**INFORME DE HITO DE CONTROL
N°007-2024-OCI/2961-SCC**

**OBRA: “CREACIÓN DEL SERVICIO DE TRANSITABILIDAD
INTERURBANA EN LA TROCHA CARROZABLE EN EL
SECTOR CRUZ ESTADIO-QUIPATAMA-MAIMAIQUIN DEL
CENTRO POBLADO PACHANGARA DEL DISTRITO DE
PACHANGARA, PROVINCIA DE OYÓN, DEPARTAMENTO
DE LIMA” CON CUI N°2619134**

**HITO DE CONTROL N° 01 – VALORIZACIÓN DE OBRA N°03
CORRESPONDIENTE AL MES DE ENERO DE 2024**

Imagen n°01y 02: Identificación de los BMs en el plano de replanteo

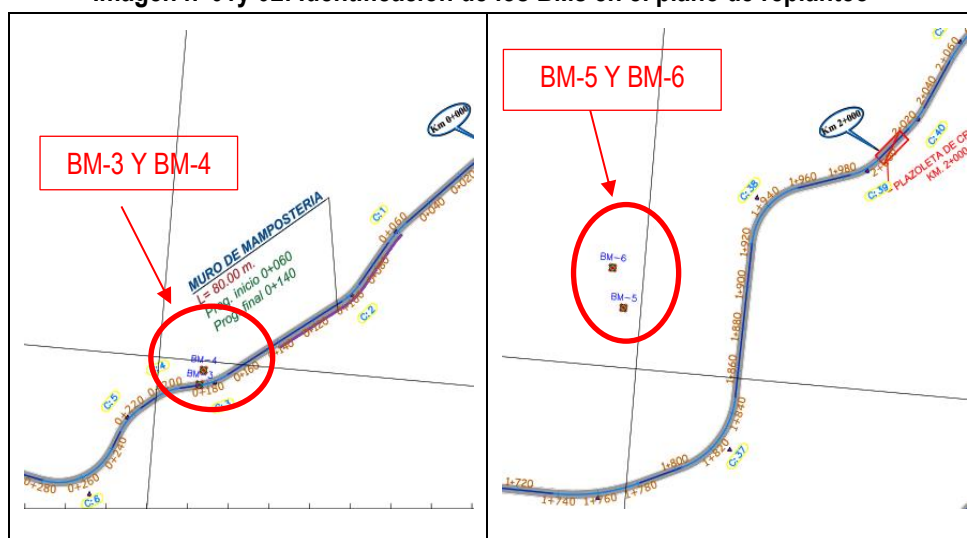
Considerando que la entidad proporcionó el “plano de replanteo km 0+000 – 4+740” a la comisión de control, se pudo identificar que este cuenta con 4 BMs (Benches Marks) codificados como “BM-3”, “BM-4”, “BM-5” Y “BM-6”, tal como se muestra en la siguiente imagen:

Por lo tanto, durante la visita de inspección la comisión de control quiso identificar dichos puntos de control con la ayuda de los representantes de la entidad, a lo que el supervisor de obra indicó lo siguiente: “(...) en la obra no existen puntos de control y para realizar el replanteo nos hemos guiado de la ubicación de un puente cercano (...)”, lo que quiere decir que no se habrían tomado en cuenta los BMs iniciales para el replanteo indicado y probablemente habría una variación en los metrados ejecutados respecto a lo aprobado en el expediente técnico.

En base a los planos y levantamientos topográficos del Proyecto, sus referencias y BMs, el Ejecutor procederá al replanteo general de la obra, en el que de ser necesario se efectuarán los ajustes necesarios a las condiciones reales encontradas en el terreno. El ejecutor será el responsable del replanteo topográfico que será revisado y aprobado por el Supervisor, así como del cuidado y resguardo de los puntos físicos, estacas y monumentación instalada durante el proceso del levantamiento del proceso constructivo. El ejecutor instalará puntos de control topográfico estableciendo en cada uno de ellos sus coordenadas geográficas en sistema UTM (…)

Imagen n°03: Ubicación de la maquinaria inoperativa y contenedor del combustible

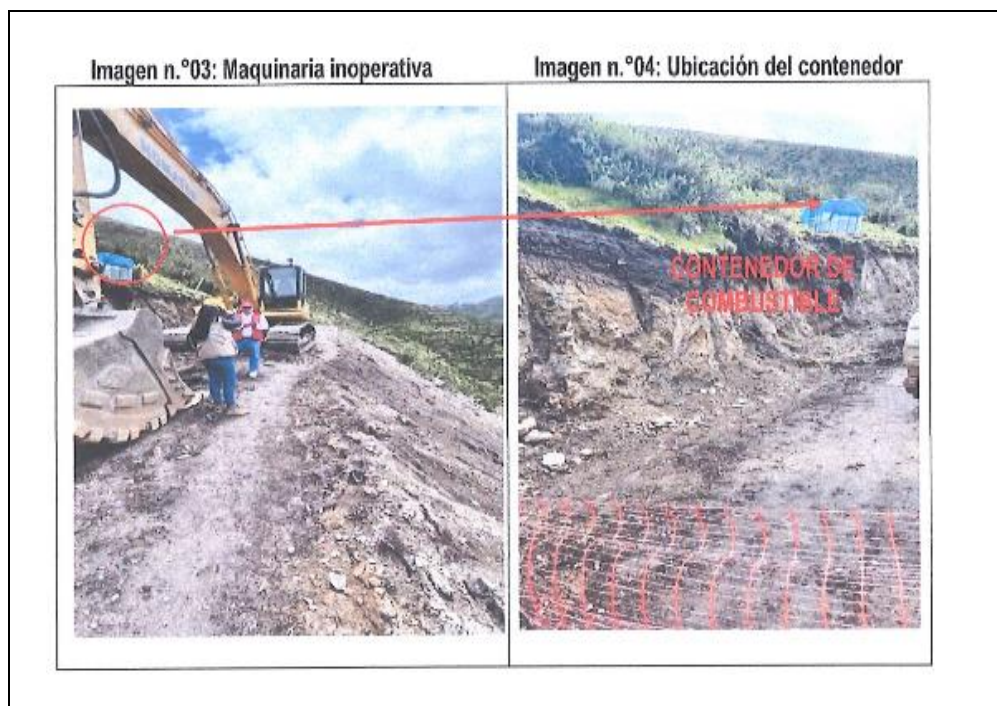
Durante la visita de inspección física la comisión de control identificó la maquinaria (Excavadora sobre Oruga Komatsu PC 350 LC) inoperativa, adicionalmente, en la cabecera del talud de la progresiva 4+520 (paralela a la ubicación de la maquinaria) se encontró un contenedor de combustible cubierto de plástico de color celeste, por lo que la comisión de control consultó al respecto a la Ingeniera Estefani Olortegui Asencios (Sub Gerente de Desarrollo Urbano, Rural e Infraestructura), dando como respuesta lo siguiente: “ (...) en cuanto al almacenamiento del combustible, su transporte es diario, por lo que no existe un espacio de almacenamiento en el campamento de obra (...)”, sin embargo, en la imagen siguiente se observa que aparentemente el contenedor llevaría más de un día en el mismo lugar por estar cubierto con un plástico y por haberse encontrado a la maquinaria inoperativa, es decir, sin funcionamiento esta no necesitaría abastecimiento de combustible.

“(…) La Unidad Ejecutora tomará las medidas de seguridad necesarias y suficientes para reducir el mínimo de posibilidades de accidentes y daños a las propiedades y personas, **QUEDA EXPRESAMENTE PROHIBIDO EL ALMACENAMIENTO DE explosivos y COMBUSTIBLES** en los campamentos, debiendo de ubicar los depósitos de estos materiales en lugares adecuados y a una prudente distancia de manera que, evite cualquier peligro para las personas y bienes de los trabajadores o de terceros (el resaltado es nuestro) (…).”

Imagen n°04: Sección Típica

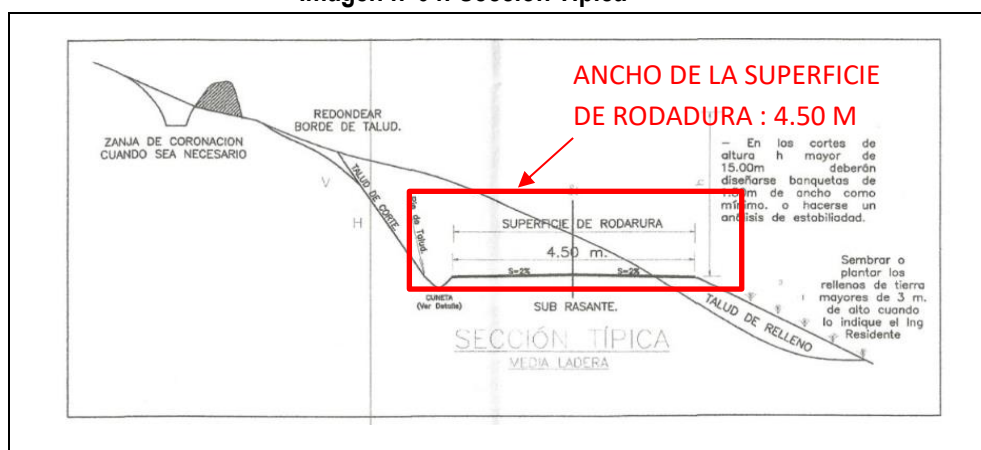
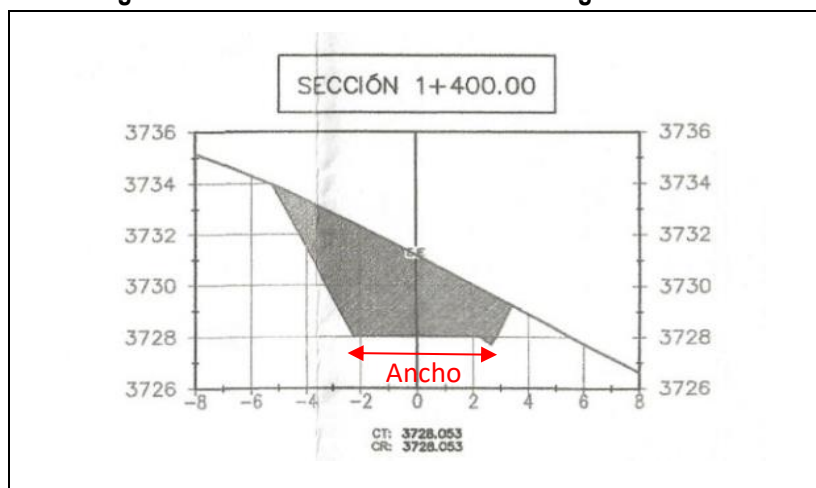
Los planos del expediente técnico estipulan una sección típica con un ancho de 4.50 m para la superficie de rodadura y una sección transversal aproximadamente de la misma medida para la progresiva 1+400, tal como muestran las siguientes imágenes:

Sin embargo, de acuerdo a lo identificado por la comisión de control con la toma de medidas al ancho de la superficie de rodadura en la progresiva 1+400, esta cuenta con un ancho de 2.95m, por lo que no cumple con las medidas descritas en las imágenes anteriores, tal como se muestra a continuación:

Imagen n°08: Identificación de medidas del material granular en la subrasante de la superficie de rodadura.

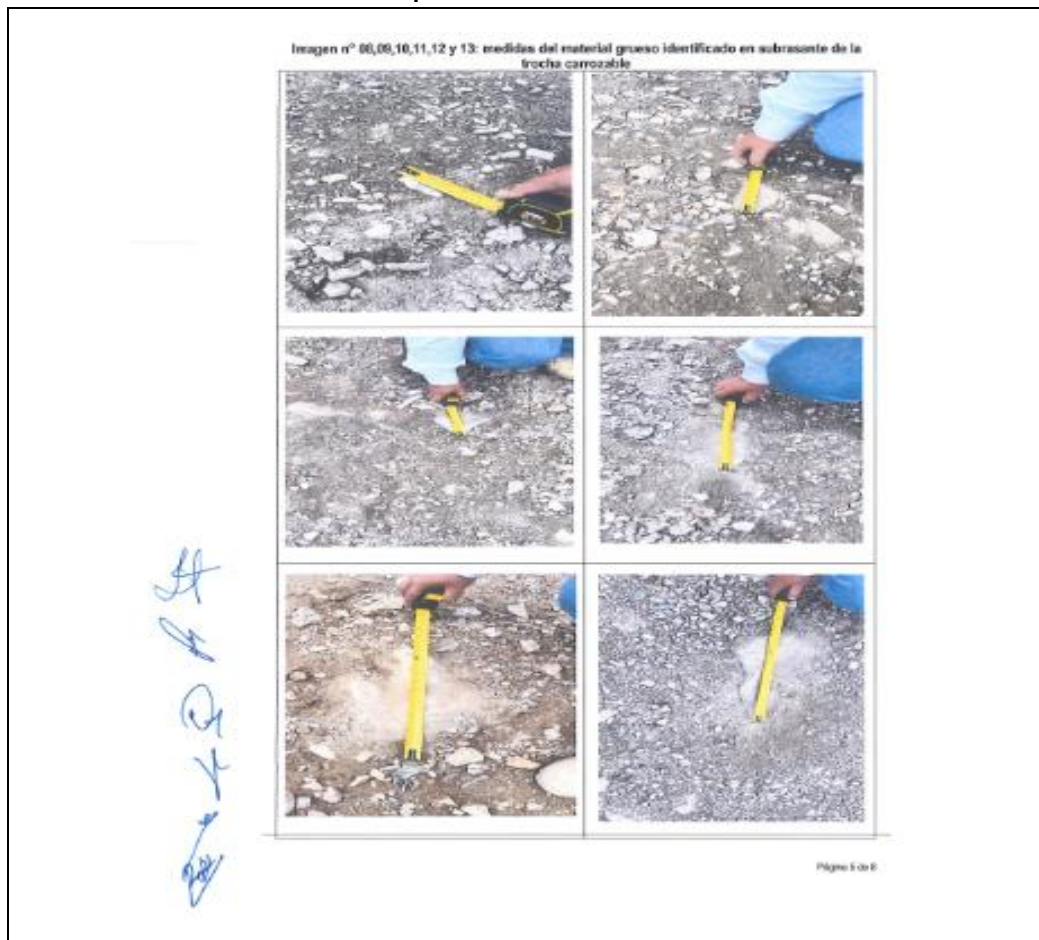
Sin embargo, durante la vista de inspección la comisión de control identificó medidas de material granular en la subrasante que no cumple con lo estipulado en las especificaciones técnicas, tal como se muestra a continuación:

Ubicación en Progresivas de la Vía	Dimensión verificada en campo	Dimensión máx. Según en EETT (7.5 CM y/o 3")	Evaluación de la comisión de control
3+800	3.5" y 4.7"	3"	NO CUMPLE
3+740	7"	3"	NO CUMPLE
3+660	9"	3"	NO CUMPLE
3+600	13" y 15"	3"	NO CUMPLE

Una vez terminados los trabajos de excavación se procederá a efectuar el escarificado de la subrasante en las zonas de corte, hasta la profundidad de 15 cm por debajo del nivel de subrasante de replanteo, **y se procederá a eliminar las piedras mayores del 3” de diámetro previo a la conformación** (riego y batido), perfilado y compactado (el resaltado es nuestro) (...)

PLANO ST-02: SECCIÓN TÍPICA Y SECCIONES TRANSVERSALES

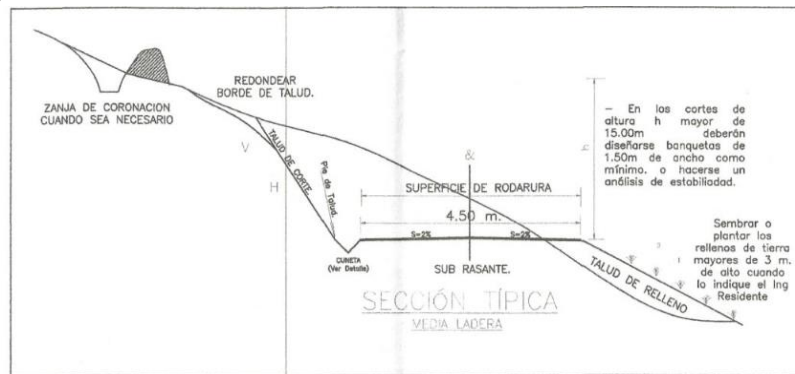
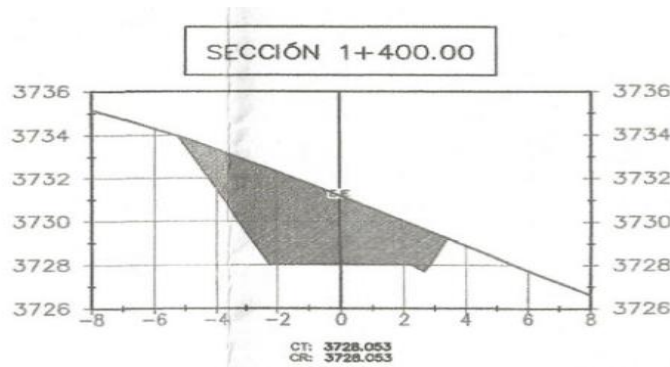
Las situaciones descritas vienen incumpliendo lo estipulado en los planos y especificaciones técnicas del expediente técnico, lo que pondría en riesgo la calidad de la obra e intereses del estado.
